# PLAN LOCAL D'URBANISME METROPOLE ROUEN NORMANDIE

PROJET DE MODIFICATION N°2 - PPAC / 2021  
POLE DE PROXIMITE DE AUSTREBERTHE CAILLY  
> NOTICE DE PRESENTATION ET MOTIFS DES  
CHANGEMENTS APPORTES

PROJET DE MODIFICATION N°2 – PPAC

*Dossier soumis à enquête publique*

##### a. Modification du plan de morphologie urbaine sur le secteur du Chemin de Croisset

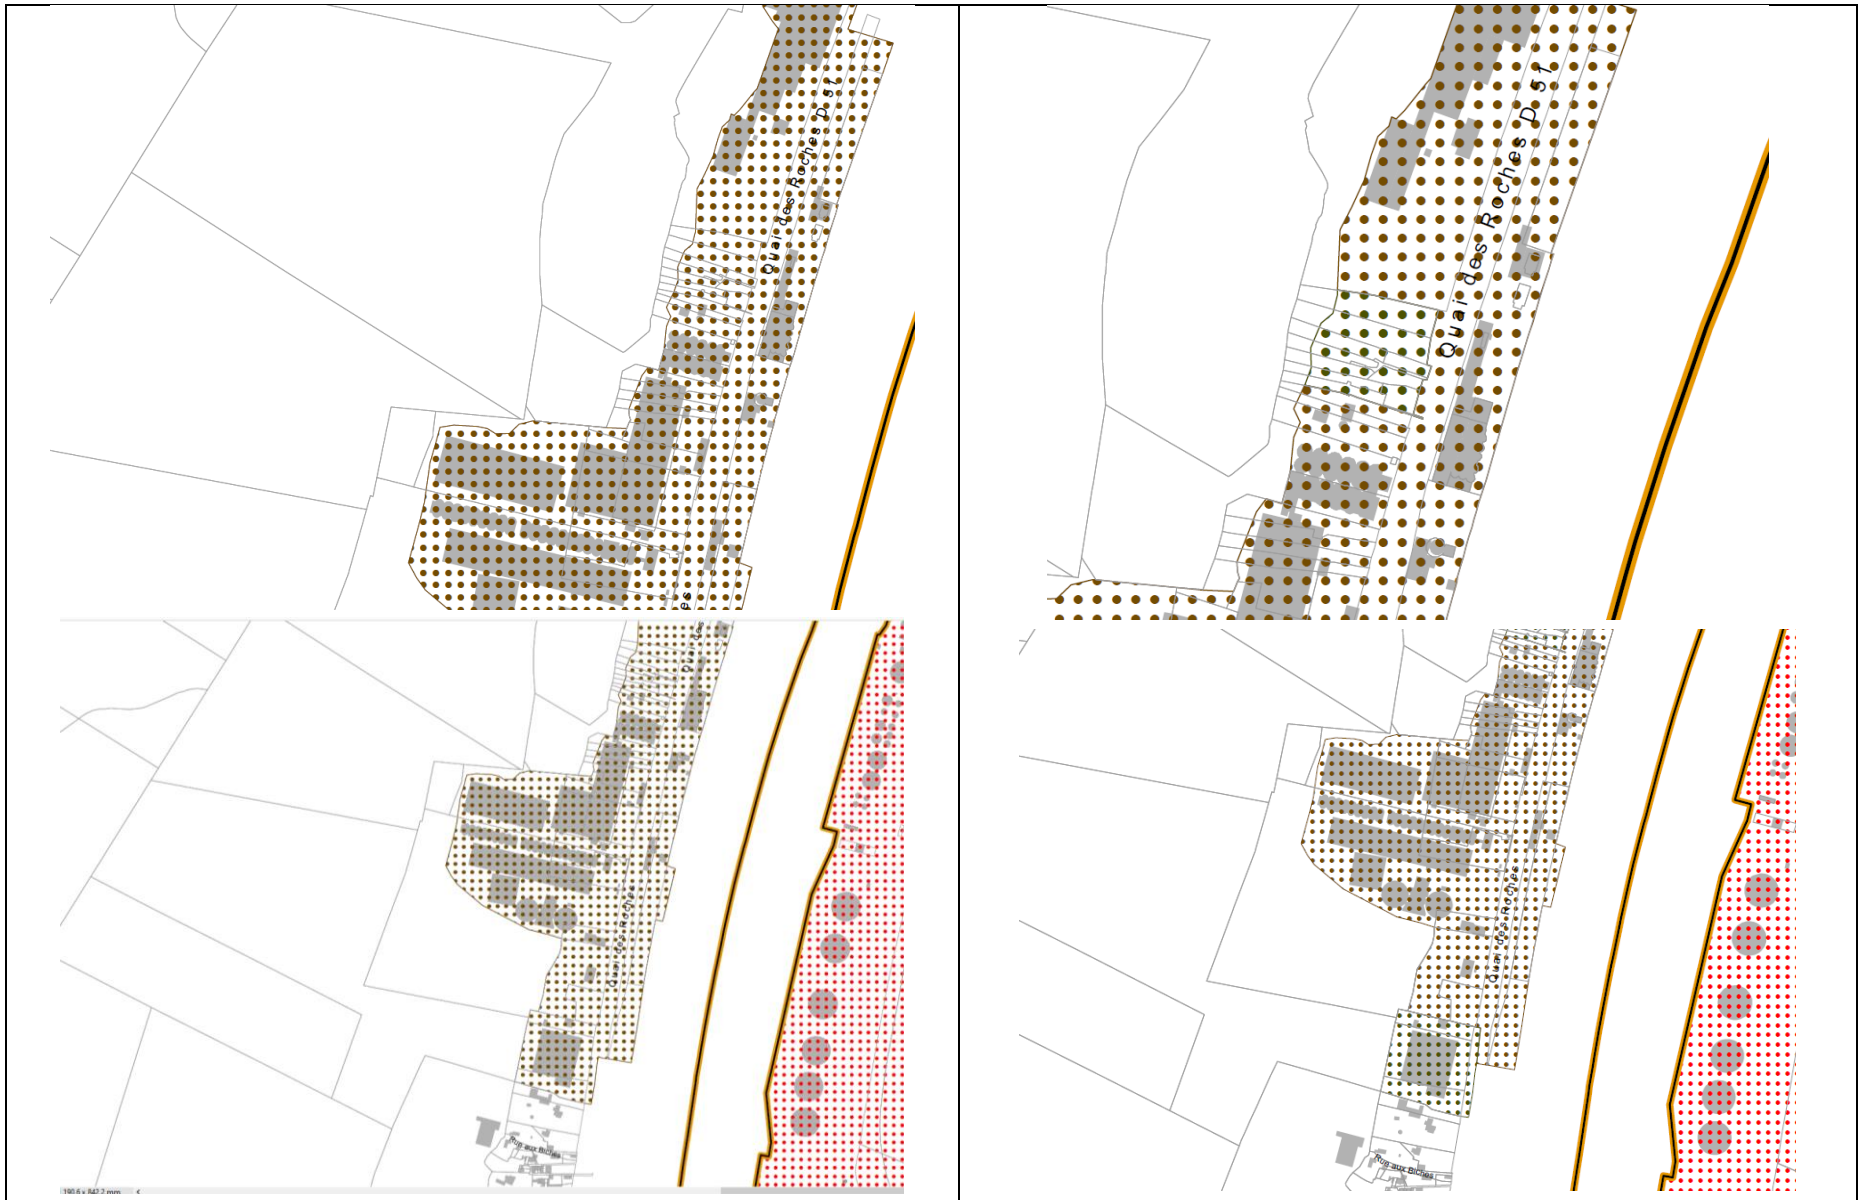
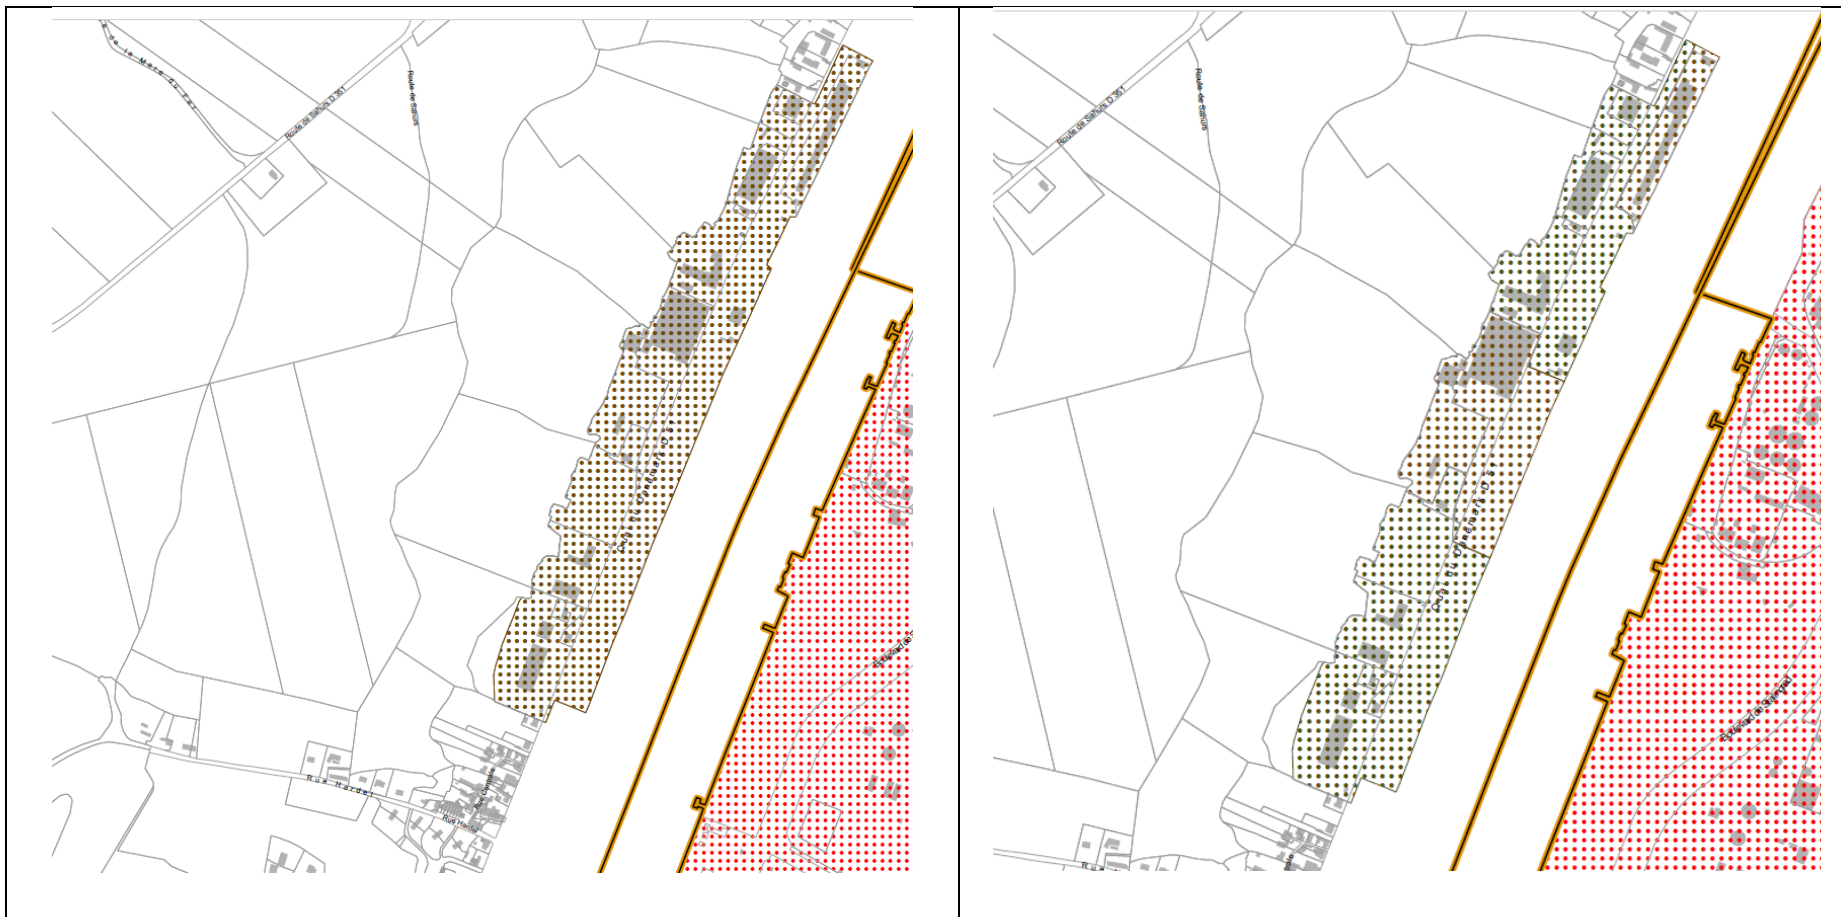
<i>Pièce(s) du PLU concernée(s)</i>	<i>Intitulé</i>	<i>Objet de la modification</i>
Règlement graphique 4.2.2 planche 2 plans 24 - 25	Modification du plan de morphologie – rue et chemin de Croisset	Adaptation de la hauteur sur la planche 2 du règlement graphique - plan de morphologie urbaine – rue et chemin de Croisset
<i>Zone(s) et/ou parcelle(s) concernée(s)</i>	<i>Justification de la modification</i>	
<b>UXI</b>	Les zones de morphologies urbaines sur les secteurs de la rue et sur le chemin de Croisset ne sont pas adaptées au tissu urbain existant. La hauteur indiquée sur la planche 2 du règlement graphique est de 60 m sur ce secteur industriel et portuaire. Des habitations se situant au sein de ce secteur, il est proposé d'adapter ces hauteurs au regard du tissu urbain existant en diminuant sur certains secteurs les hauteurs avec une hauteur maximal à 15m.

**b. Suppression de l'emplacement réservé 157ER06, route de Duclair**

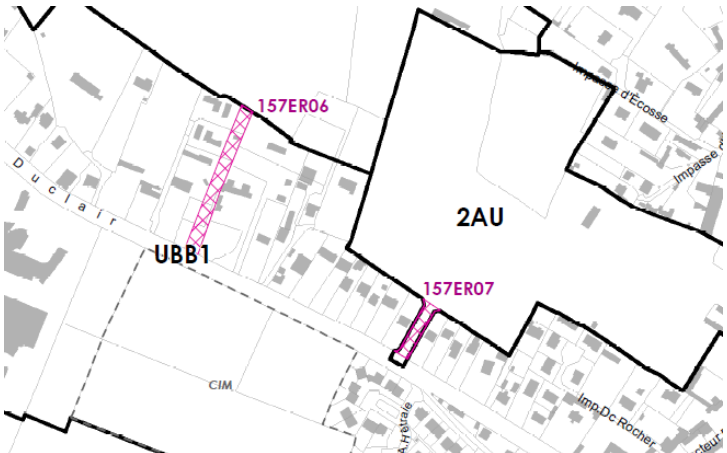
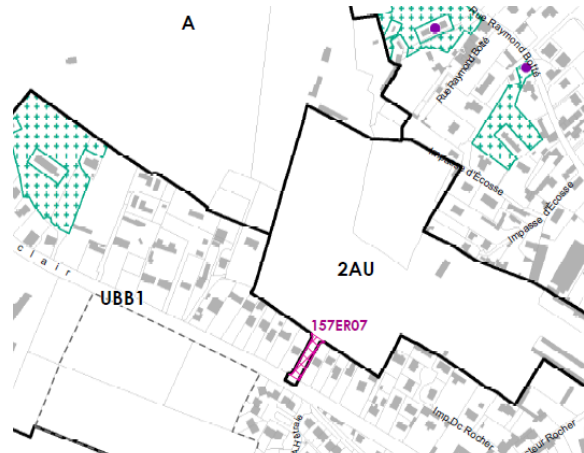
<i>Pièce(s) du PLU concernée(s)</i>	<i>Intitulé</i>	<i>Objet de la modification</i>
Règlement graphique 4.2.1 planche 1 plan 25 Liste des emplacements réservés pièce 4.2.4.1	Suppression de l'emplacement réservé 157ER06	Suppression de l'emplacement réservé 157ER06, route de Duclair
<i>Zone(s) et/ou parcelle(s) concernée(s)</i>		<i>Justification de la modification</i>
<b>UBB1</b>	Les parcelles AI 12- 50- 105 – 113-115 sont préemptées par le biais de l'EPFN, l'emplacement réservé 157ER06 qui couvre ces parcelles, peut donc être supprimé de la planche 1 du règlement graphique et de la liste des emplacements réservés annexée au règlement graphique.	
<b>AVANT MODIFICATION</b>		<b>APRES MODIFICATION</b>
<p>Extrait de la planche 1 – plan 25 :</p> 		<p>Extrait de la planche 1 – plan 25 :</p>

### Suppression de la ligne de l'emplacement 157ER06 dans la liste des emplacements réservés :

**d. Ajout d'une protection « parc/cœur d'îlot/coulée verte » sur les parcelles AK 278-187- AK 285-294 et une partie des parcelles AK 105-253-136-131-132-43-73-274-45-295-301-302**

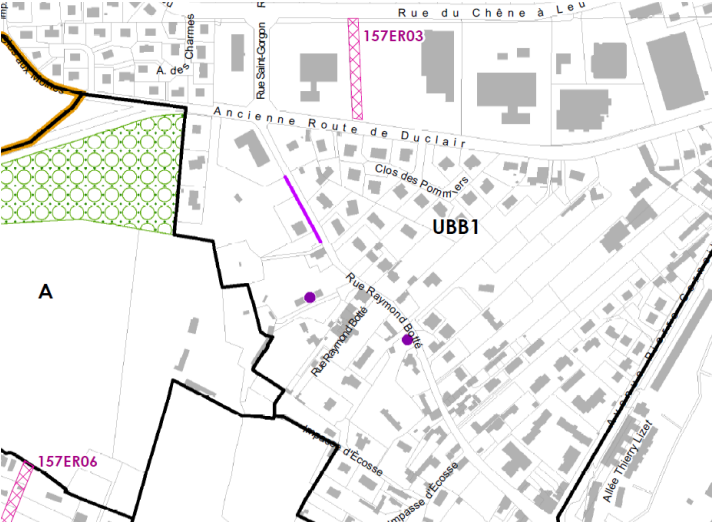
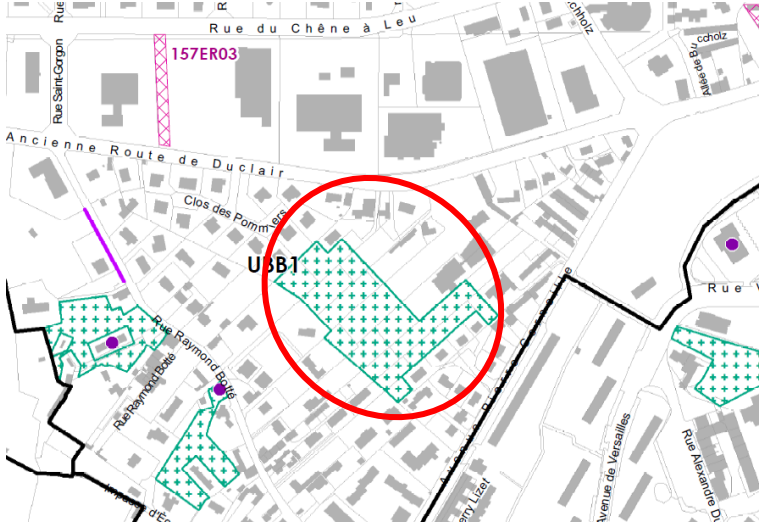
<b>Pièce(s) du PLU concernée(s)</b>	<b>Intitulé</b>	<b>Objet de la modification</b>
Règlement graphique 4.2.1 planche 1 plan 25	Patrimoine naturel : Ajout d'une protection parc/cœur d'îlot/coulée verte	Instauration d'une protection « parc/ cœur d'îlot/coulée verte » sur les parcelles AK 187-278-285-294 et sur une partie des parcelles AK 105-253-136-131-132-43-73-274-45-295-301-302, route de Duclair
<b>Zone(s) et/ou parcelle(s) concernée(s)</b>		<b>Justification de la modification</b>
<b>UBB1</b>		L'objectif est de protéger ces espaces de respiration en ville et de permettre le développement de la nature en ville.
<b>AVANT MODIFICATION</b>		<b>APRES MODIFICATION</b>
<p>Extrait de la planche 1 – plan 25 :</p> 		<p>Extrait de la planche 1 – plan 25 :</p>

**e. Ajout d'une protection « parc/cœur d'îlot/coulée verte » sur la parcelle AW 73**

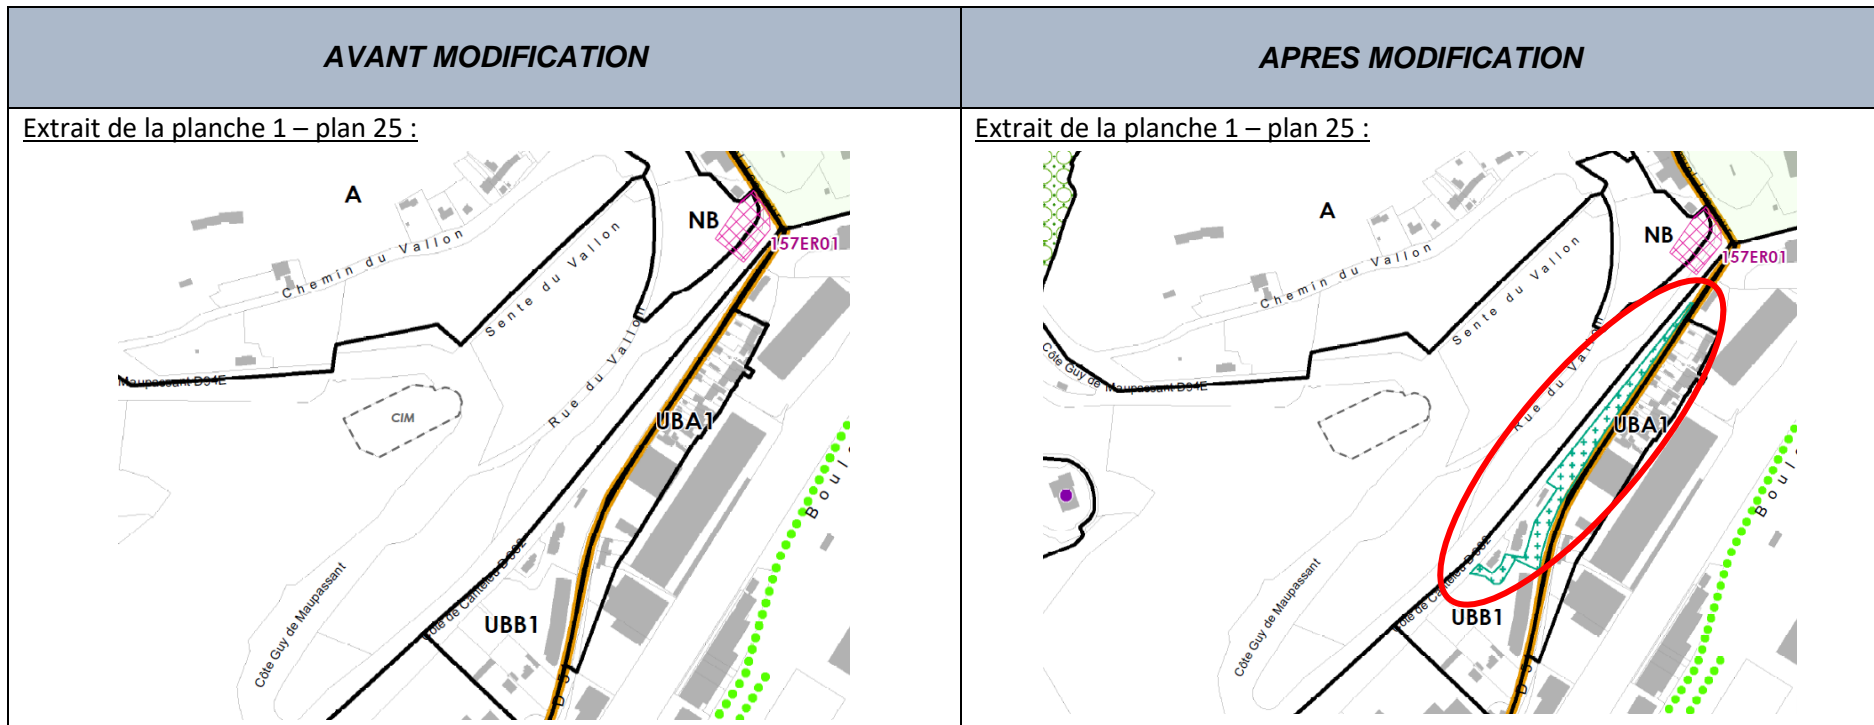
<b><i>Pièce(s) du PLU concernée(s)</i></b>	<b><i>Intitulé</i></b>	<b><i>Objet de la modification</i></b>
Règlement graphique 4.2.1 : planche 1 plan 25	Patrimoine naturel : Ajout d'une protection cœur d'îlot/coulée verte/parc	Instauration d'une protection « parc/cœur d'îlot/coulée verte » sur la parcelle AW 73, sise côte de Canteleu
<b><i>Zone(s) et/ou parcelle(s) concernée(s)</i></b>		<b><i>Justification de la modification</i></b>
<b><i>UBB1</i></b>		L'objectif est d'instaurer des espaces de respiration à l'intérieur d'un tissu urbain déjà dense et ainsi répondre à l'objectif de développer les espaces de nature en ville.

**f. Ajout d'une protection « parc/cœur d'îlot/coulée verte » sur la parcelle BL 107**

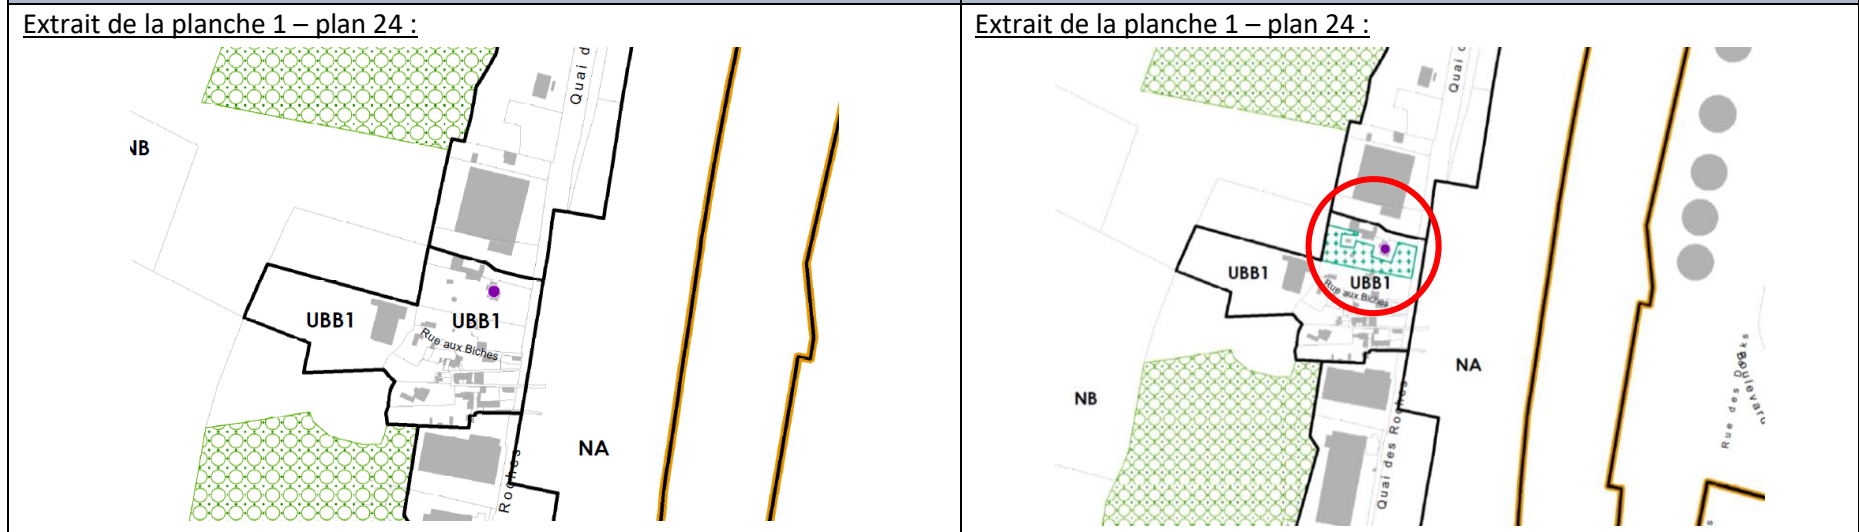
<b>Pièce(s) du PLU concernée(s)</b>	<b>Intitulé</b>	<b>Objet de la modification</b>
Règlement graphique 4.2.1 planche 1 plan 24	Patrimoine naturel : Ajout d'une protection parc/cœur d'îlot/coulée verte	Instauration d'une protection « parc/cœur d'îlot/coulée verte » sur la parcelle BL 107, sise Quai des roches

<i>Zone(s) et/ou parcelle(s) concernée(s)</i>	<i>Justification de la modification</i>
<b>UBB1</b>	L'objectif est d'instaurer des espaces de respiration à l'intérieur d'un tissu urbain déjà dense et ainsi répondre à l'objectif de développer les espaces de nature en ville.

**g. Ajout d'une protection « parc/cœur d'îlot/coulée verte » sur les parcelles BC 32 et 63**

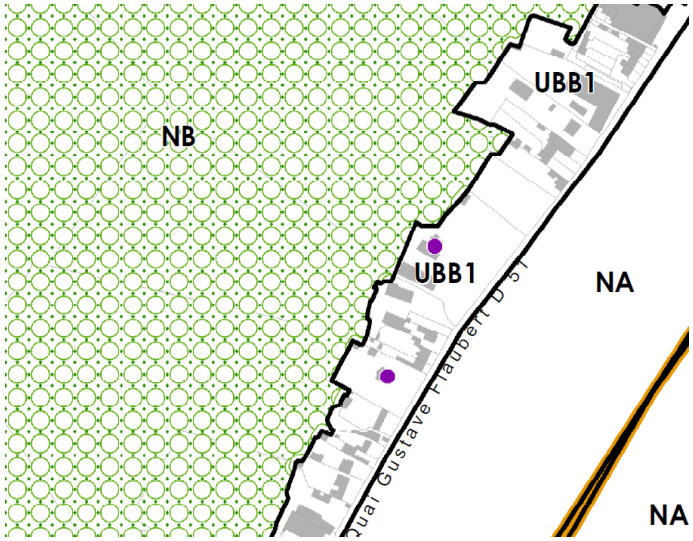
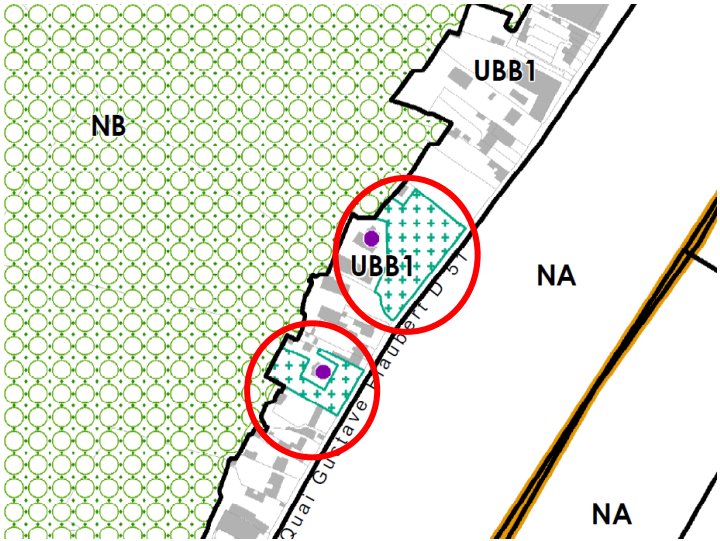
<i>Pièce(s) du PLU concernée(s)</i>	<i>Intitulé</i>	<i>Objet de la modification</i>
Règlement graphique 4.2.1 planche 1 plan 25	Patrimoine naturel : Ajout d'une protection parc/cœur d'îlot/coulée verte	Instauration d'une protection « parc/cœur d'îlot/coulée verte » sur les parcelles BC 32 et 63, sise Quai Gustave Flaubert

<b>Zone(s) et/ou parcelle(s) concernée(s)</b>	<b>Justification de la modification</b>
<b>UBB1</b>	L'objectif est d'instaurer des espaces de respiration à l'intérieur d'un tissu urbain déjà dense et ainsi répondre à l'objectif de développer les espaces de nature en ville. Ce sont par ailleurs des propriétés déjà protégées au titre du patrimoine bâti (fiches patrimoines 26 et 27)
<b>AVANT MODIFICATION</b>	<b>APRES MODIFICATION</b>
<p>Extrait de la planche 1 – plan 25 :</p> 	<p>Extrait de la planche 1 – plan 25 :</p>

### h. Ajout d'une protection « parc/cœur d'îlot/coulée verte » sur la parcelle AE 452

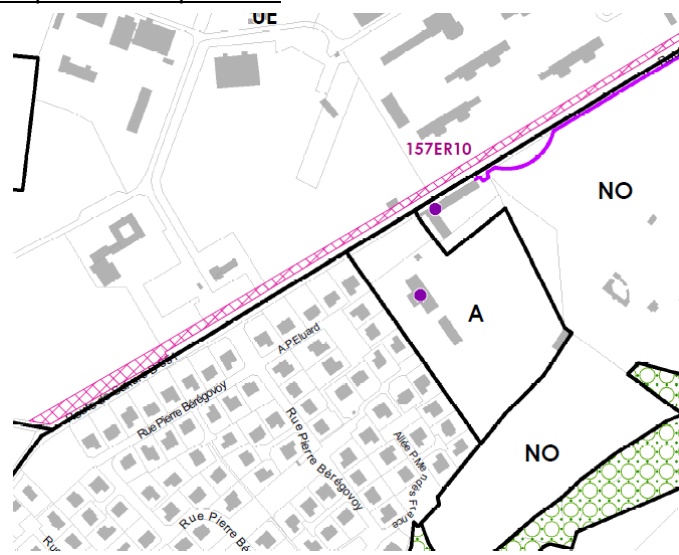
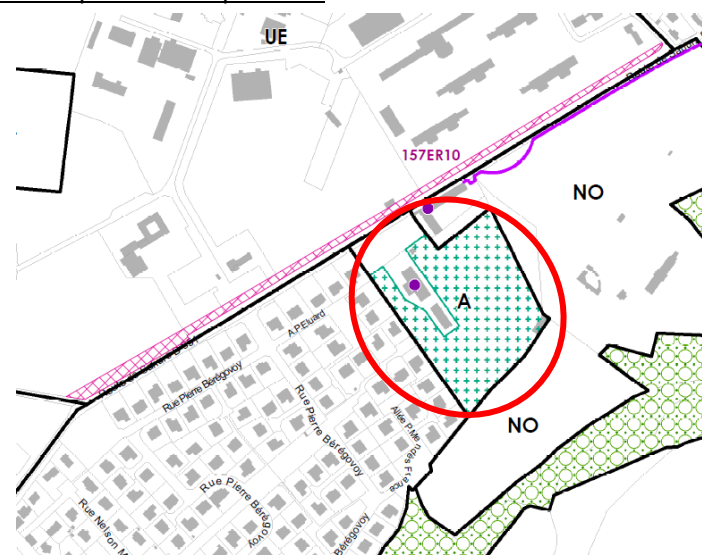
<i>Pièce(s) du PLU concernée(s)</i>	<i>Intitulé</i>	<i>Objet de la modification</i>
Règlement graphique 4.2.1 planche 1 plan 25	Patrimoine naturel : Ajout d'une protection parc/cœur d'îlot/coulée verte	Instauration d'une protection « parc/cœur d'îlot/coulée verte » sur la parcelle AE 452, dénommée « la Ferme des 2 Lions », route de Sahurs
<i>Zone(s) et/ou parcelle(s) concernée(s)</i>		<i>Justification de la modification</i>
<b>A</b>		L'objectif est d'instaurer des espaces de respiration à l'intérieur d'un tissu urbain déjà dense et ainsi répondre à l'objectif de développer les espaces de nature en ville. Cette propriété est déjà protégée au titre du patrimoine bâti (fiche patrimoine 24)
